**CCR-VIA -- COMITATO DI COORDINAMENTO REGIONALE PER LA
VALUTAZIONE D'IMPATTO AMBIENTALE**

Giudizio n° 2946 del 07/08/2018

Oggetto ADEGUAMENTO E POTENZIAMENTO DELLA CAPACITÀ
DEPURATIVA DELL'IMPIANTO DI DEPURAZIONE DI
TAGLIACOZZO - Esame integrazioni richieste con giudizio 2913/2018

**Verifica di assoggettabilità a VIA - VA
CAM S.p.A. – Adeguamento e potenziamento della capacità depurativa dell'impianto di
depurazione – Tagliacozzo (AQ)**

Fig. 9 – Ubicazione pali drenanti (da Elaborati integrativi allo SPA)

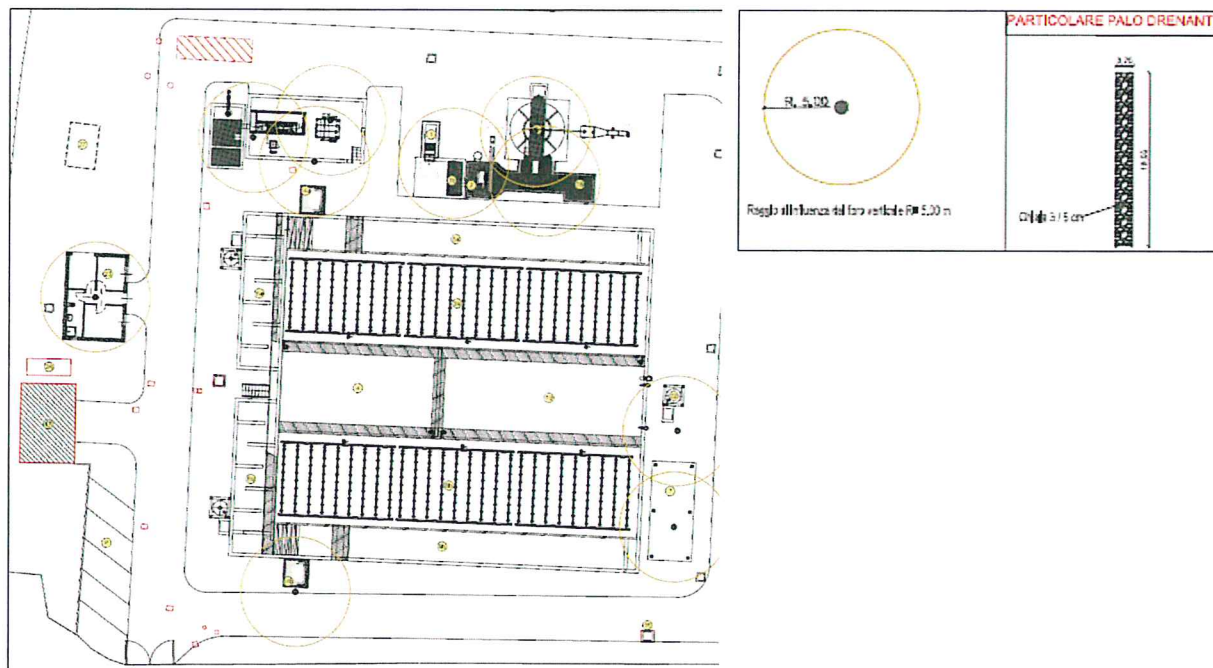
- 1. lo studio della massima oscillazione della falda, la ricostruzione della superficie piezometrica ed il monitoraggio chimico della falda (da concordare con il Distretto competente) attraverso l'installazione di un numero idoneo di piezometri;*
- 2. lo studio previsionale di impatto acustico;*
- 3. lo studio previsionale di impatto odorigeno;*
- 4. l'inquadramento del progetto rispetto al Piano Stralcio Difesa Alluvioni del Tevere.”*

Nel documento integrativo si riferisce che l'area d'intervento si colloca in *Zona sismica di 1° categoria* e pertanto si prevede l'installazione di n. 10 pali drenanti.

Si dichiara che “in tale contesto tenuto conto della geomorfologia dei luoghi si può affermare che non sussistono le condizioni per importanti falde idriche a profondità non molto rilevanti (>10.0-15.0) anche se non si esclude la presenza di livelli idrici sospesi, in pressione significativi a livelli che di norma possono diventare di interesse geotecnico e idrogeologico significativo a profondità di circa -1.20 (P4) – 4.60 (P1) m. dal p.c. (a secondo della stagione di investigazione).”
